Regionale 2010 „Quer zur Sieg“

**Gemeinsame Stellungnahme des
Bergischen Naturschutzvereins (RBN)
sowie des
Bund für Umwelt und Naturschutz Deutschland (BUND),
Kreisgruppe Rhein-Sieg-Kreis**
Rhein-Sieg-Kreis, den 11.12.2007

Abb. 3

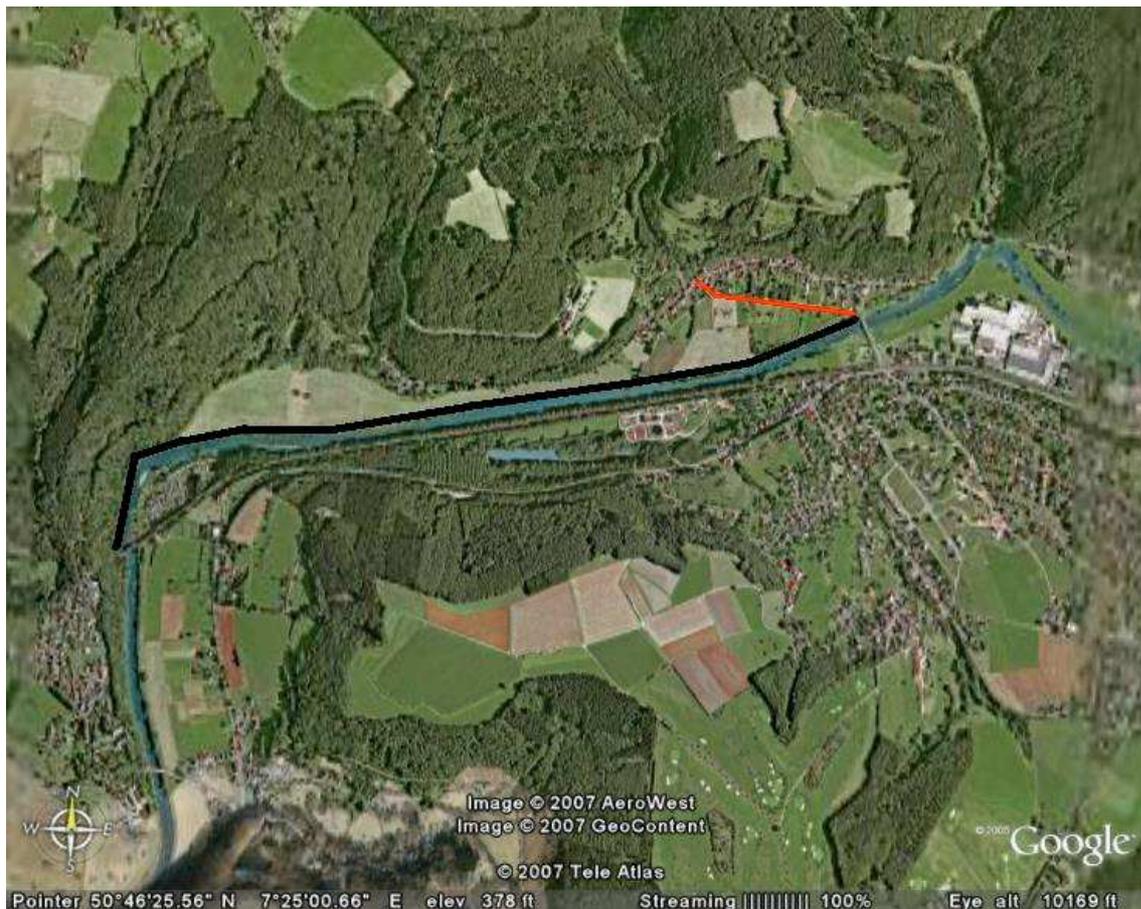
Im Bereich der **Ortslage Bourauel** bitten wir darum, die gestrichelte Alternativtrasse der Entwurfsplanung durch den Ort in der Planung weiter zu verfolgen und den rechten Uferweg (zwischen der Brücke bei Harmonie und dem Campingplatz flussabwärts) einzuziehen (Abb. 3). Der betroffene Uferabschnitt weist ein hohes ökologisches Potential auch auf der Landseite auf und aus Sicht der touristischen Nutzung eignet sich der Ort Bourauel hervorragend als Ort zur Einkehr. Denkbar wäre es, als Kompromiss den Weg unterhalb der Ortslage am südlichen Ortsrand als Trasse anzubieten (Abb. 3).

Abb. 5

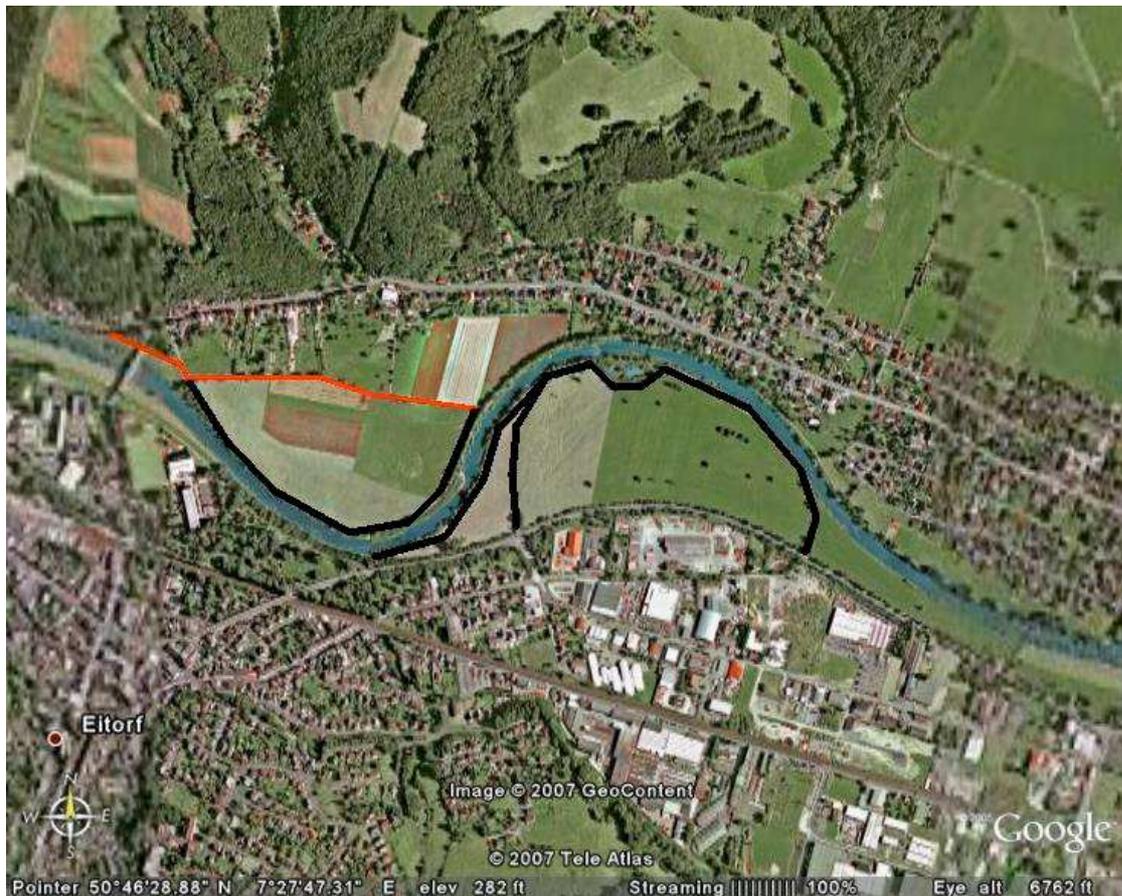
Die Maßnahme wäre nur zulässig, wenn sie der Entwicklung des FFH-Gebietes diene. Um dies zu erreichen, schlagen wir vor, den benachbarten, linksliegenden Siegbogen südlich der Hochstraße komplett ruhig zu stellen (mit Ausnahme landwirtschaftlicher Verkehre, Spurenweg) und den dortigen Weg einzuziehen. Der Radweg für den Siegbogen rechts der Sieg sollte zugleich nicht mehr entlang des Ufers geführt werden (Abb. 5).

Abb. 8

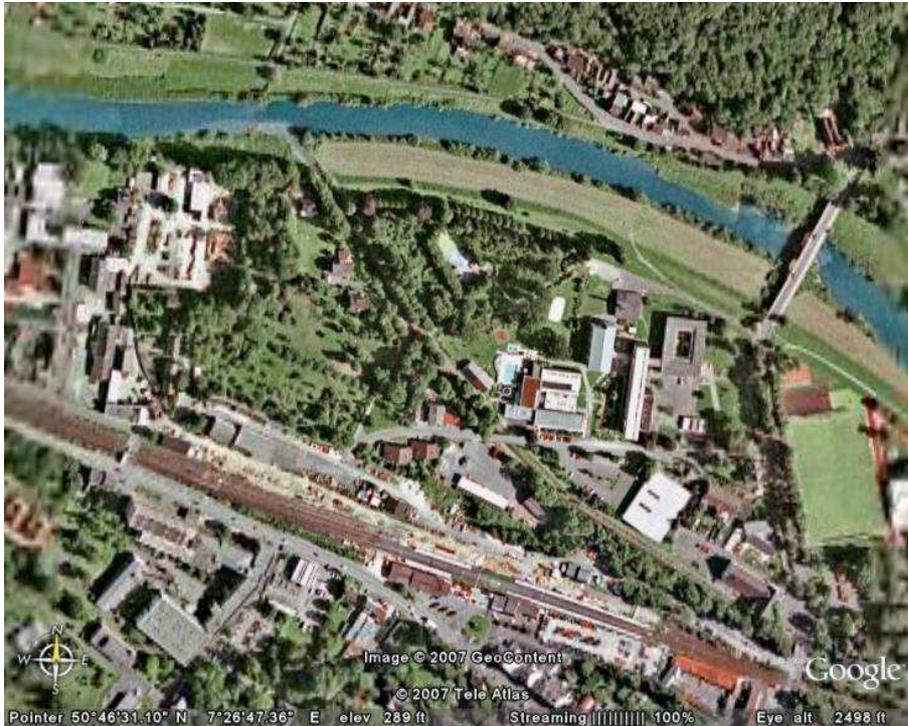
Offenbar plant die Stadt Eitorf, die Fläche völlig neu zu gestalten. Der BUND weist daher darauf hin, dass die Sieg in der Vergangenheit ca. 50% ihres Retentionsraumes und einen Großteil ihres Bezugsraumes durch trennende Verkehrsstrassen verloren hat und diese aktuell der Artengemeinschaft der Aue, unabhängig von einer tatsächlich Überspannung der Flächen bei Hochwasser, als Rückzugs- und Lebensräume fehlen. Wir schlagen daher vor, das Gelände nicht weiter bzw. nicht zusätzlich baulich zu nutzen, sondern langfristig bestehende Bauwerke aufzugeben und das Gelände als Grünzone zur natürlichen Entwicklung zu sichern. Im Mindesten sollte der Verbundkorridor entlang des Eipbaches mit mindestens 25m-Breite bei der weiteren Planung gesichert werden (Abb. 8, 9, 10).

Abb. 11

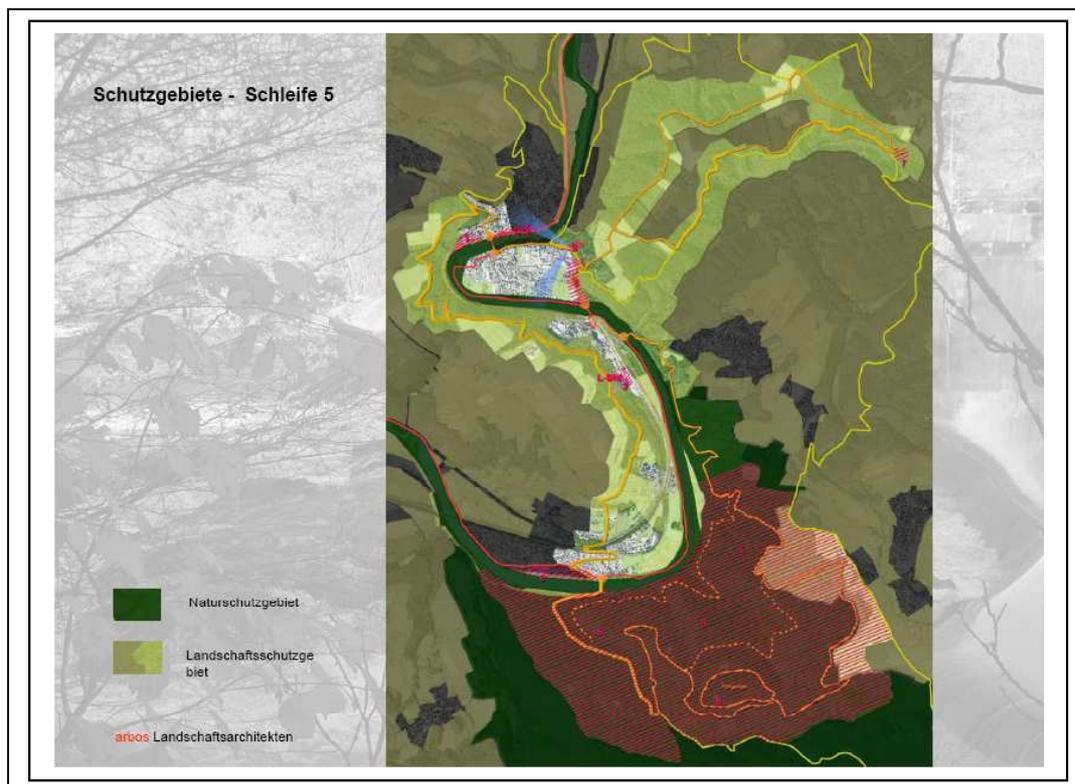
Die Einbindung des NSG Wälder auf der Leuscheid ist nur akzeptabel, wenn und sofern hier keine Brutvorkommen planungsrelevanter Arten zusätzlich gestört werden. Dass ohnehin nur bestehende Wege für die Wegführung in Frage kommen können, liegt sicherlich innerhalb eines NSG auf der Hand, die gestrichelten Wege sollten entfallen. (Abb. 11 und 12)

Abb. 14 (Biotopverbund gemäß LANUV)

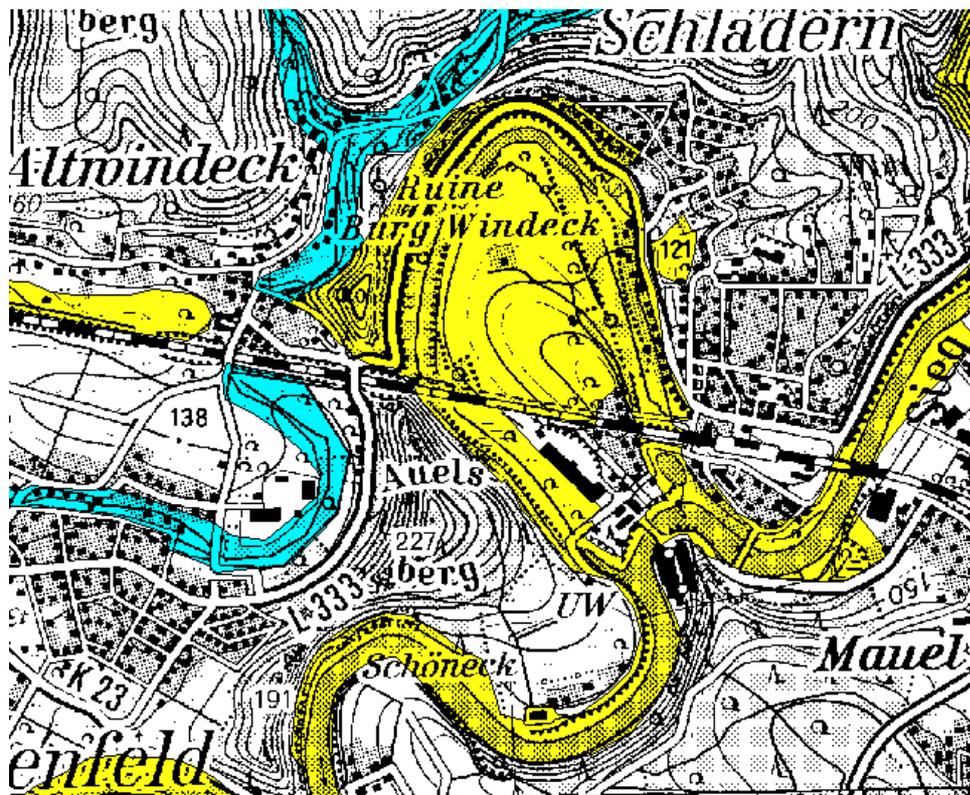
Eine Erschließung des Krummauels sowie des Umlaufberges widersprechen den Entwicklungszielen für die Sieg (FFH), dem NSG Sieg sowie dem Biotopverbundkonzept der LANUV (Abb. 14). Entsprechend sollte jede Planung für weitere Nutzungen diesen empfindlichen Bereich konsequent außen vor lassen und statt dessen ein naturschutzfachliches Entwicklungsziel (z.B. die sukzessive Bewaldung des Umlaufberges) für den Umlaufberg, die Sanierung des Höffer Teiches und das Krummauel angestrebt werden.
